改善箇所説明図

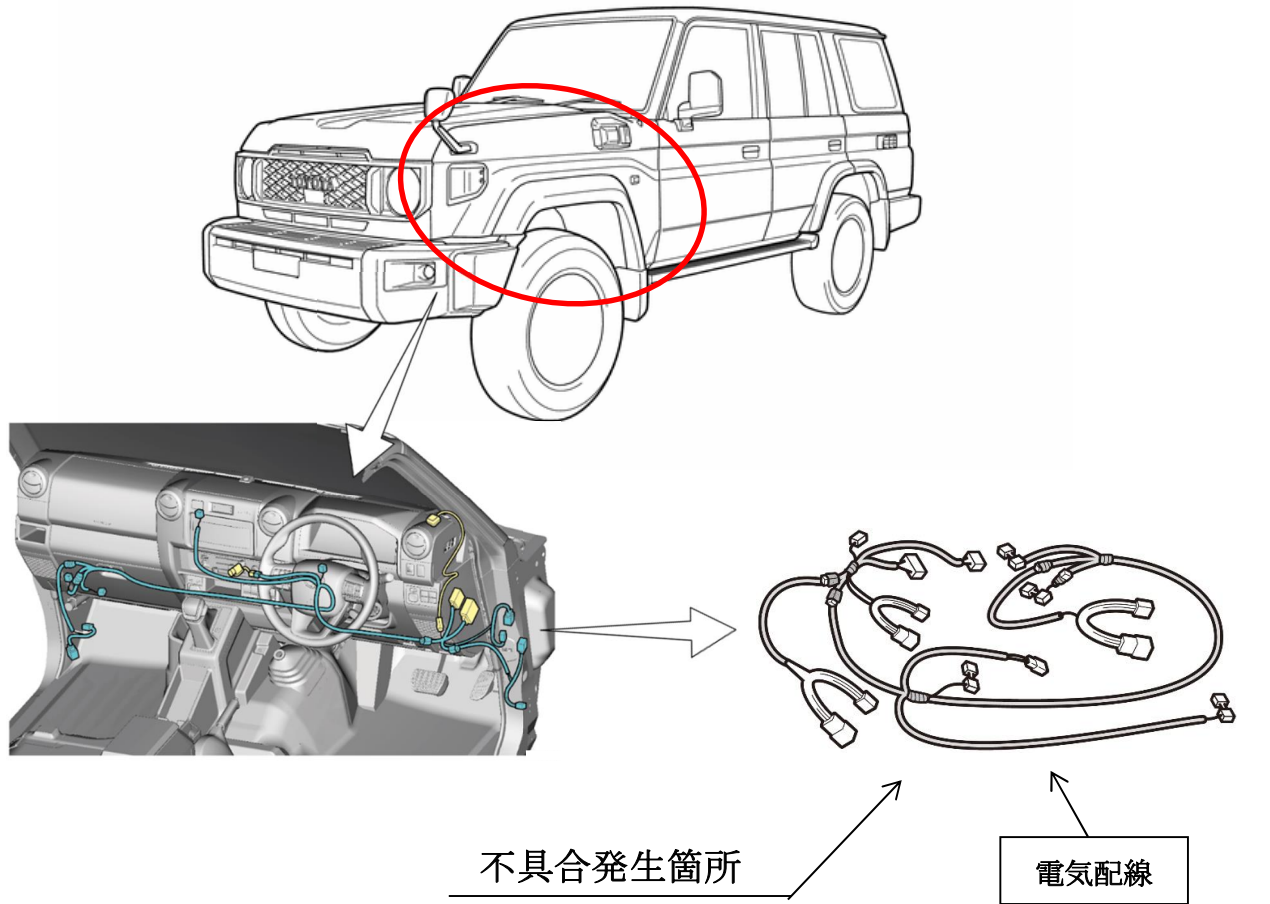
後付け用品として設定したオートアラーム(盗難防止用アラーム)において、車両に接続する電気配線の検討が不十分であったため、エンジン作動中にアラームが起動することがあり、また法規で定められた方法以外でアラームを解除することができる。そのため、保安基準第43条の5(盗難発生警報装置)に適合しない。

対象のオートアラームが後付け装着されている車両について、当該電気配線を改善品に交換する。

改善済車両には車台番号の1桁目の左に黄色ペイントを塗布する。
